Agencia Provincial de Ordenamiento Territorial

Ref: EX-2023-01528738- -GDEMZA-SAYOT

Construcción de Planta Integral de Tratamiento de líquidos cloacales
La Reducción en Carril Viejo s/n del distrito La Reducción
del departamento de Rivadavia

Referencia: Sectorial APOT Planta de Tratamiento La Redicción

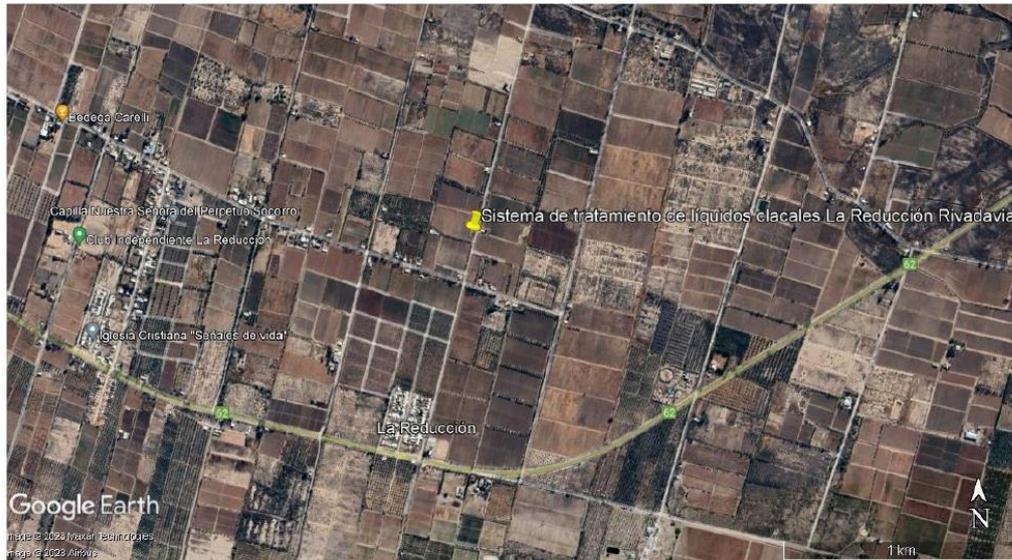
El primer terreno se encuentra conformado por dos cuarteles de cultivo: C1, C2 y la Planta de Tratamiento de efluentes cloacales que ocupa 0,25ha. Los cuarteles poseen derecho a riego y presentan cultivo de vid de alta producción y vigor, de aprox. 10 años de antigüedad. El segundo terreno posee derecho a riego y se encuentra conformado por 3 cuarteles: C3, C4 y C5. C3 y C5 presentan cultivo de vid, antigüedad aprox. 20 años. C4 presenta cultivo de ciruelo.

No identifica las viviendas a servir ni el trayecto de conexión de las mismas con la planta de tratamiento.
